DODATEK č. 6 **ke Smlouvě o dílo ze dne 11. 10. 2018**

se níže uvedeného dne, měsíce a roku dohodly, že tímto Dodatkem se mění a doplňuje Smlouva o dílo, uzavřená mezi smluvními stranami dne 11. 10. 2018, ve znění jejího dodatku č. 1 ze dne 8. 1. 2019, dodatku č. 2 ze dne 29. 3. 2019, dodatku č. 3 ze dne 24. 4. 2019, dodatku č. 4 ze dne 26. 6. 2019 a dodatku č. 5 ze dne 12. 11. 2019 (dále jen „**Smlouva**“), jejímž předmětem je zhotovení stavby s názvem „Pavilon tropického zemědělství“ (dále jen „**Stavba**“).

- 2) Rozsah dohodnutých změn je definován obsahem změnových listů č. 13 - 20 a jejich příloh, které jsou nedílnou součástí tohoto Dodatku v příloze č. 1.

1. Změnové listy č. 13 - 20 a jejich přílohy

ZL 13a Rozpočet - specifikace materiálu

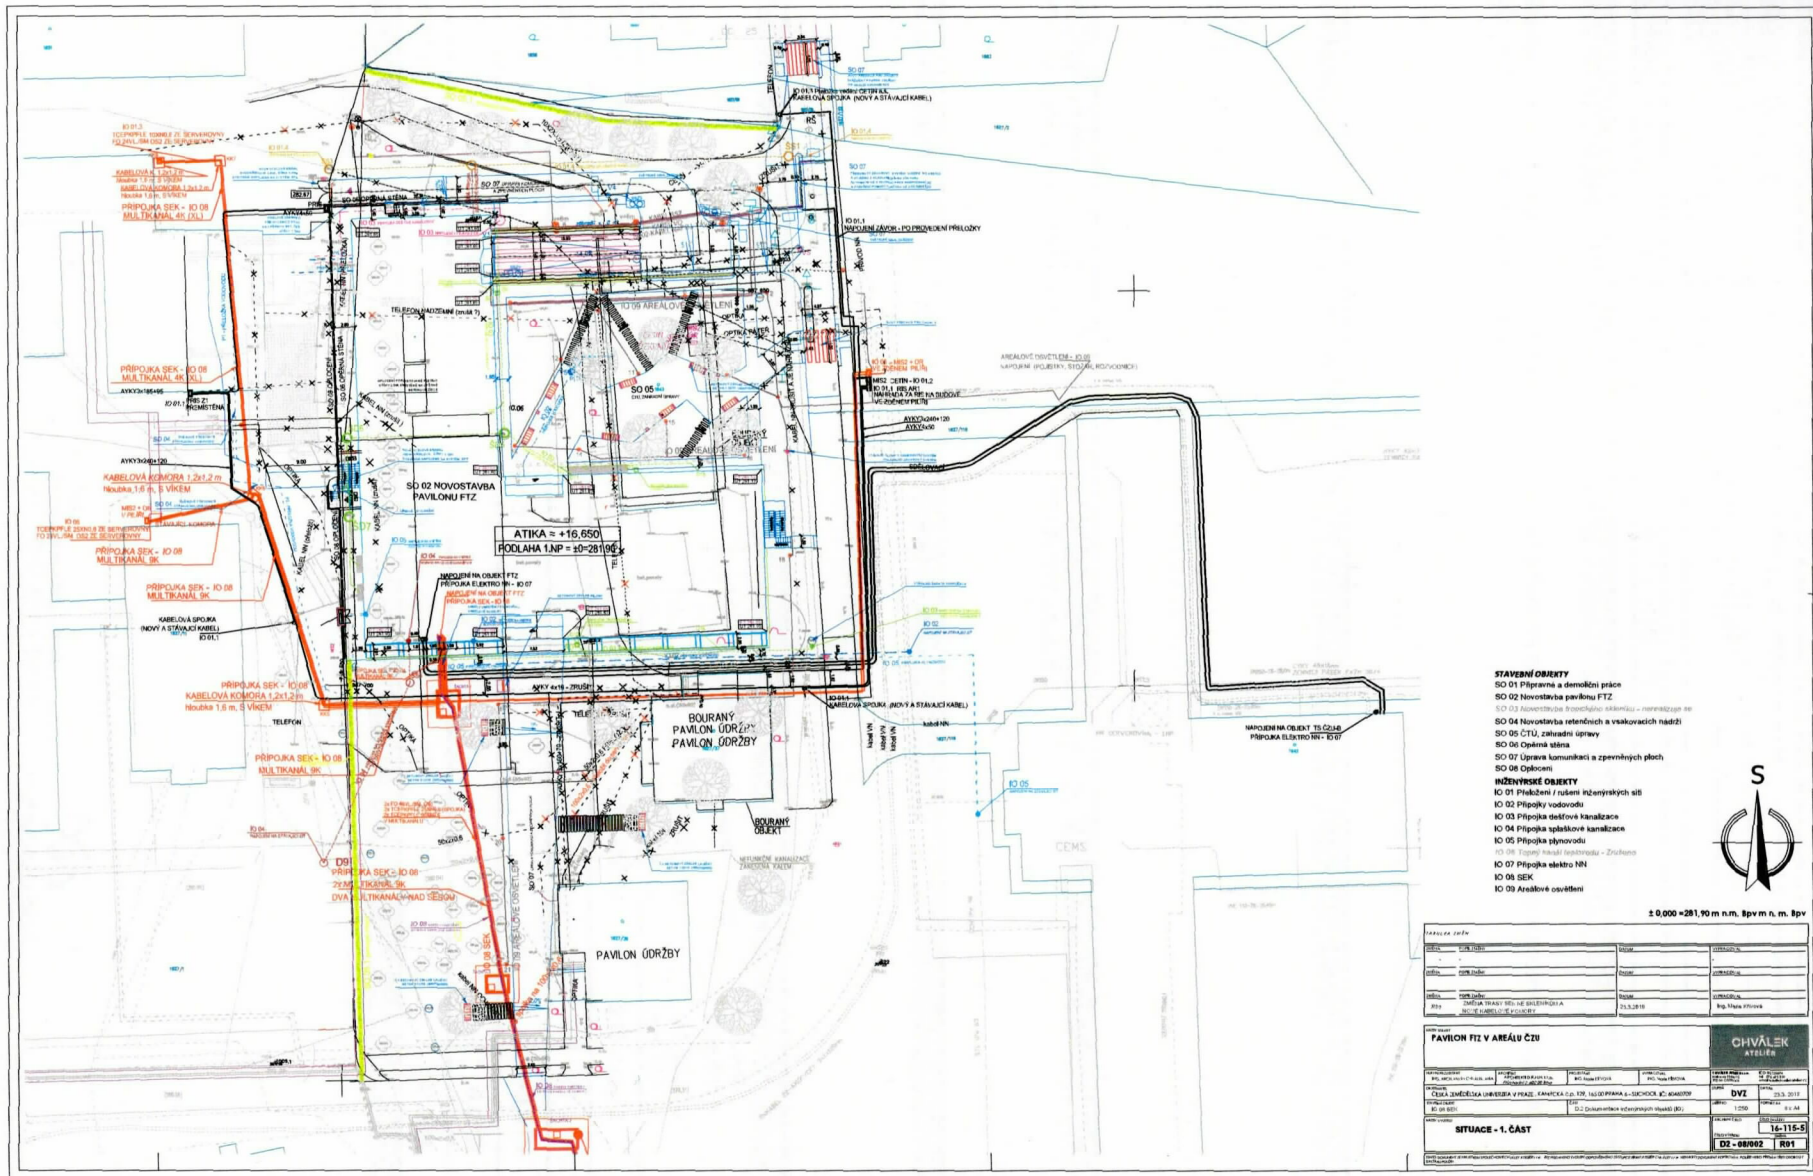
Datum předložení změny:	25.09.2019	ZL č.	013a	
Zhotovitel:	Společnost GEOSAN + ZLÍNSTAV			
Objednatel:	Česká zemědělská univerzita v Praze			
Projektant:	CHVÁLEK ATELIÉR s.r.o.			
TDS:	Gleeds Česká republika a.s.			
Smlouva o Dílo (SoD) č.:	SML/9901/0295/18			
Ze dne:	11.10.2018			
Projekt registrační číslo:	CZ.02.2.67/0.0/0.0/16_016/0002514			
Stavba:	Pavilon tropického zemědělství			
Objekt:	IO.08 SEK			
Název změny:	IO.08 Slaborpoudá elektrotechnika			
Odůvodnění a popis změny a identifikace původce změny:				
Na základě požadavku ČZU-OIKT v rámci optimalizace napojení na budoucí objekty v areálu a koordinace tras IO.08 SLP dochází ke změně trasy multikanálu.				
Nové řešení:				
Změna trasy viz. Příloha č.2 Situace				
Původní řešení v PD:				
Původní trasa viz. výkresy PD D2-08-002 - situace, D2-08-003 situace 2.				
Změna má vliv do následujících profesí (oblast projektové dokumentace)				
Bez vlivu.

ZL 13b Rozpočet - specifikace materiálu

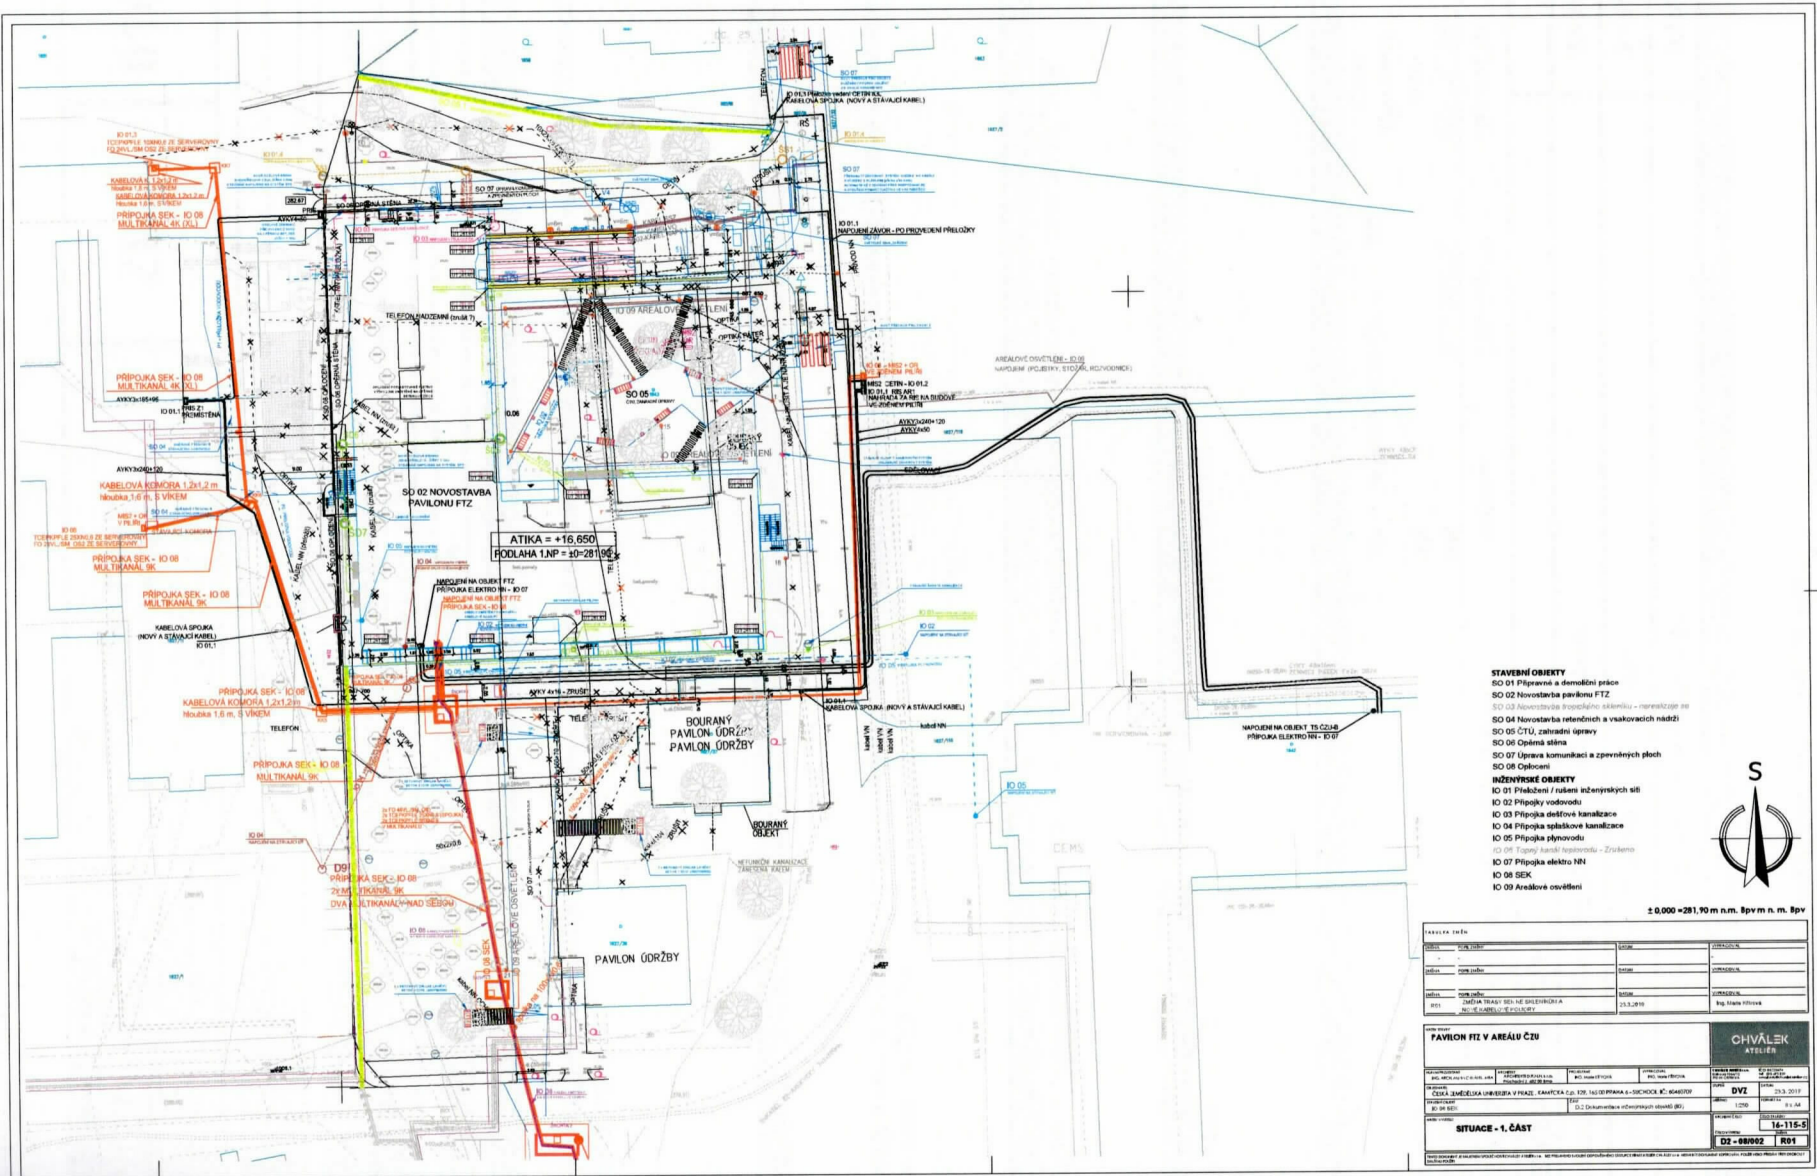
Datum předložení změny:	25.09.2019	ZL č. 013b		
Zhotovitel:	Společnost GEOSAN + ZLÍNSTAV			
Objednatel:	Česká zemědělská univerzita v Praze			
Projektant:	CHVÁLEK ATELIÉR s.r.o.			
TDS:	Gleeds Česká republika a.s.			
Smlouva o Dílo (SoD) č.:	SML/9901/0295/18			
Ze dne:	11.10.2018			
Projekt registrační číslo:	CZ.02.2.67/0.0/0.0/16_016/0002514			
Stavba:	Pavilon tropického zemědělství			
Objekt:	IO.08 SEK			
Název změny:	IO.08 Slaborpoudá elektrotechnika			
Odůvodnění a popis změny a identifikace původce změny:				
Na základě požadavku ČZU-OIKT v rámci optimalizace napojení na budoucí objekty v areálu a koordinace tras IO.08 SLP dochází ke změně trasy multikanálu.				
Nové řešení:				
Změna trasy viz. Příloha č.2 Situace				
Původní řešení v PD:				
Původní trasa viz. výkresy PD D2-08-002 - situace, D2-08-003 situace 2.				
Změna má vliv do následujících profesí (oblast projektové dokumentace)				
Bez vlivu.

PRÁVY VYVOLANÉ VÝLOPEM TRASY KANALIZACE

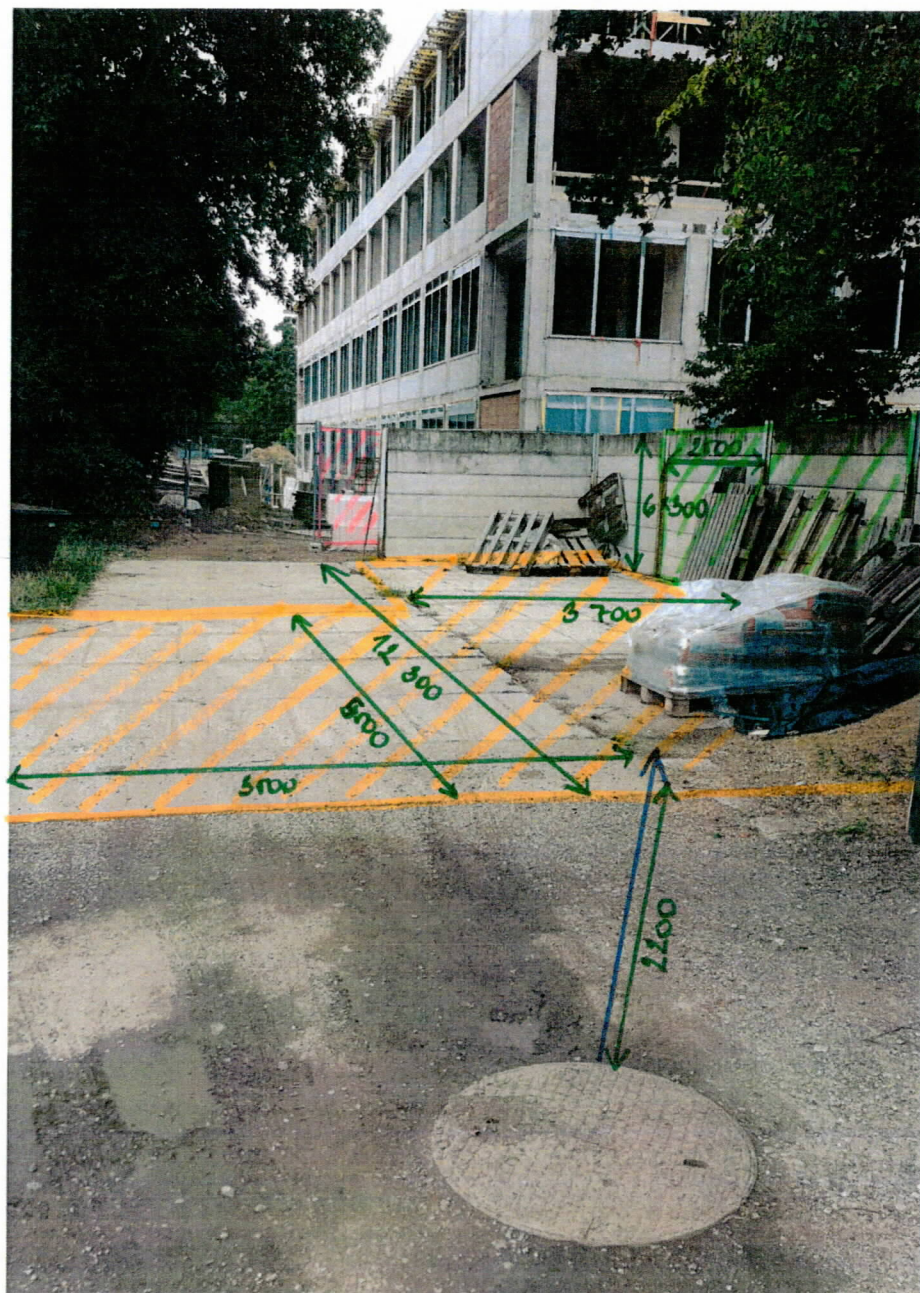
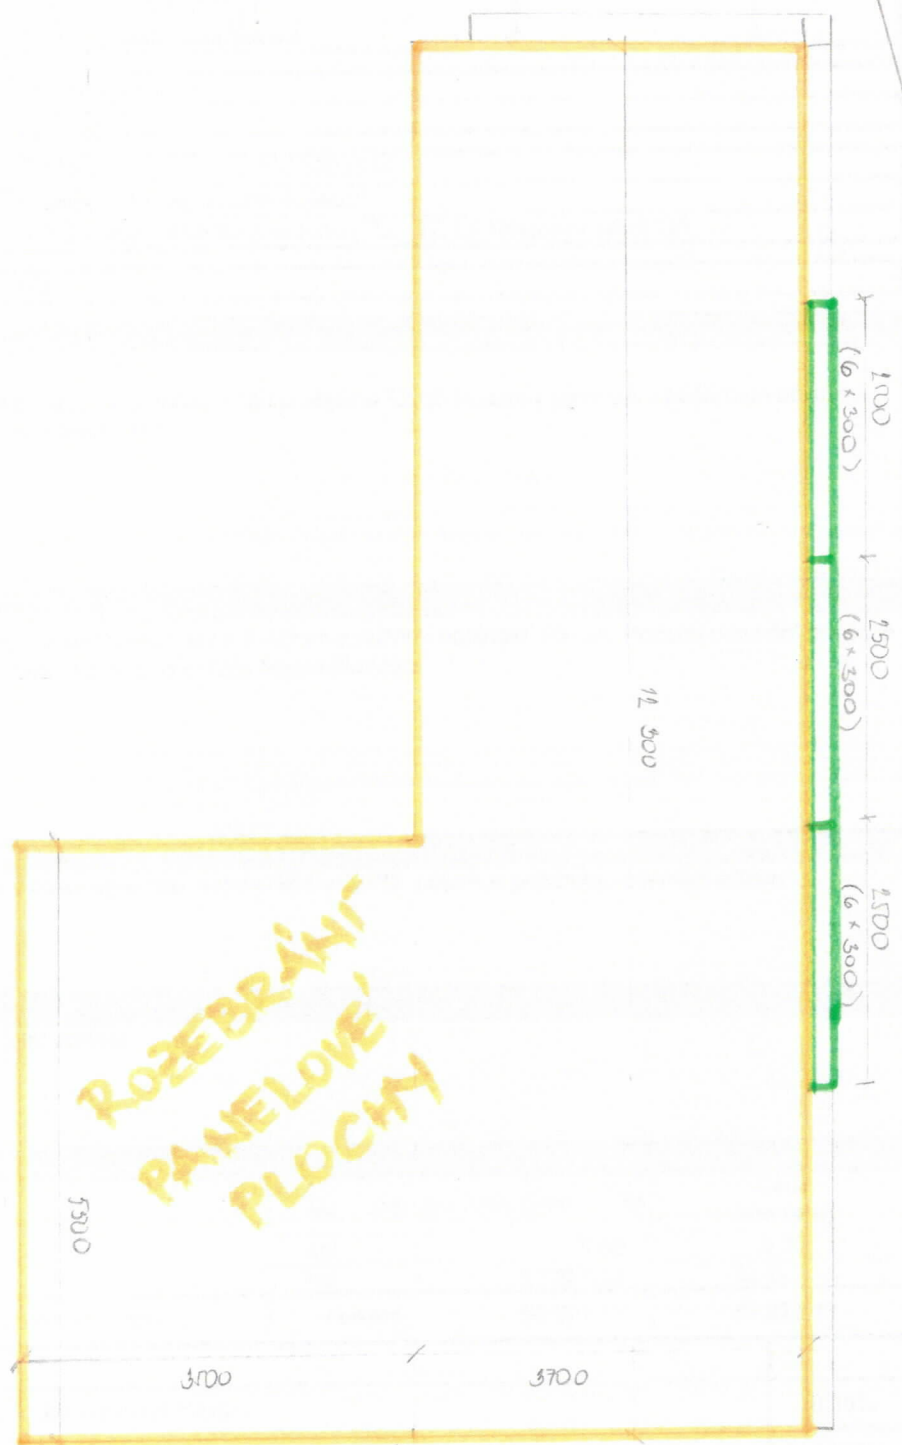
Datum předložení změny:	25.07.2019	ZL č.	015		
Zhotovitel:	Společnost GEOSAN + ZLÍNSTAV				
Objednatel:	Česká zemědělská univerzita v Praze				
Projektant:	CHVÁLEK ATELIÉR s.r.o.				
TDS:	Gleeds Česká republika a.s.				
Smlouva o Dílo (SoD) č.:	SML/9901/0295/18				
Ze dne:	11.10.2018				
Projekt registrační číslo:	CZ.02.2.67/0.0/0.0/16_016/0002514				
Stavba:	Pavilon tropického zemědělství				
Objekt:	IO 04 Přípojka splaškové kanalizace				
Název změny:	Úpravy vyvolané výkopem trasy kanalizace				
Odůvodnění a popis změny a identifikace původce změny:					
Pro provedení projektem stanovené trasy přípojky splaškové kanalizace je nezbytné provést rozebrání panelové zpevněné plochy s podkladní vrstvou, rozebrání betonové ploty a staveništního oplocení. Po provedení přípojky bude tato plocha uvedena do původního stavu.					
Nové řešení:					
Rozebrání staveništního oplocení a betonového plotu, rozebrání panelové zpevněné plochy, odstranění podkladu, následné uvedení plochy do původního stavu.

ROZEBRÁNÍ PANELOVÉ PLOCHY + OPĚTOVNÁ MONTÁŽ

ROZEBRÁNÍ BETONOVÉHO PLOTU + OPĚTOVNÁ MONTÁŽ

ROZEBRÁNÍ STAVENIŠTNÍHO OPLOCENÍ + OPĚTOVNÁ MONTÁŽ
